감사결과처분요구서

제 목 낙석 등 충격으로 인한 시설물(목재데크 등) 피해규모 최소화 방안 강구
관 계 기 관 0000부
내 용

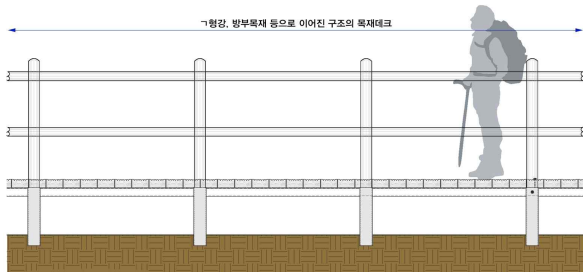
- 국립공원내 287개소의 급경사지 및 산사태취약지역이 지정되어 있어 낙석으로 인한 탐방로 파손 사례가 발생하고 있으나 목재데크의 구조적인 문제로 인해 낙석발생시 피해규모 확대 야기
- △△△국립공원사무소의 경우 급경사지 58개소, 산사태취약지역 32개소 위험지구가 존재하며, 2015년 1월 000 탐방로 낙석발생으로 탐방로 목재데크 파손(연장 20m, 폭1.5m)

※ 이어진 구조의 목재데크는 낙석사고 발생시 이어진 연접 목재데크까지 파손 및 변형을 일으켜 시설 피해규모 증가

▲ (기 존) ㄱ형강, 방부목재 등으로 이어진 구조의 목재데크

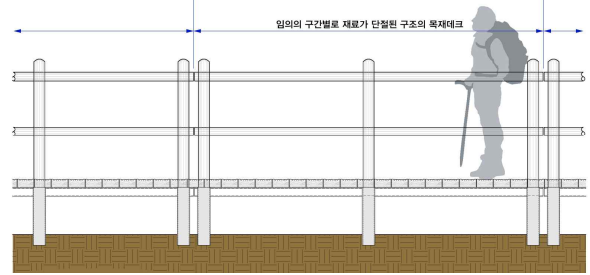
- 행정상 권고 (장기조치 : 6개월 이내) 【0000부】
- 적정한 수준의 모듈에 따라 단절된 구조의 목재데크를 설치하여 자연재해(낙석, 집중호우 등) 발생 시 충격지점의 시설만 파손되도록 탐방로 정비사업 계획단계(설계검토·승인)에서 검토 및 설치방안 마련 전파

▲ (개선) 임의의 구간별로 모듈을 정하여 재료가 단절된 구조의 목재데크

※ 낙석 또는 하천변 급류 등으로 인한 사고 발생 시 동 사고발생 구간의 목재데크만 파손되어 시설물 파손 규모 축소 및 인명피해 최소화 기대
